改善箇所説明図

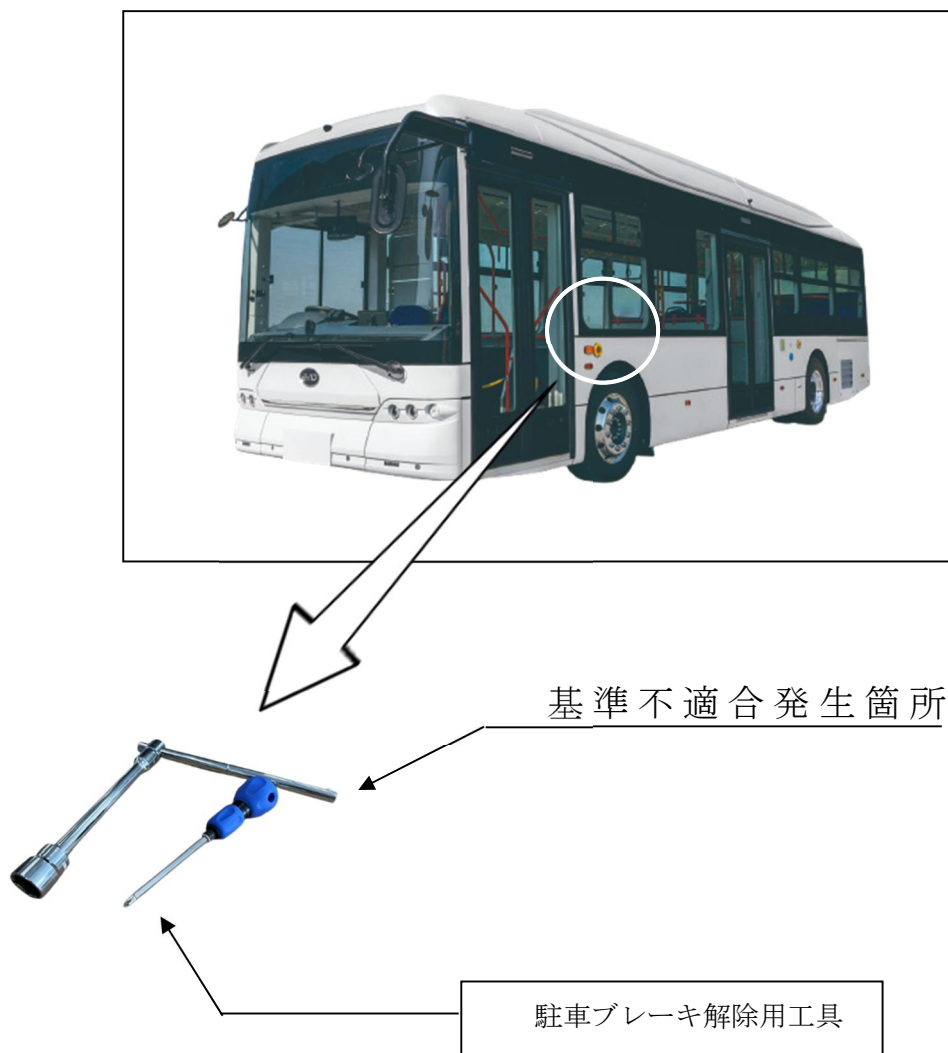
駐車ブレーキ解除用工具において、搭載指示が不適切なため、当該工具が搭載されていない。そのため、故障等により駐車ブレーキが作動したままの状態となった際、解除することができず、保安基準に適合しない。

全車両、駐車ブレーキ解除用工具を搭載する。

識別：乗降扉近傍にあるコーションプレートに白色ペイントを塗布する。
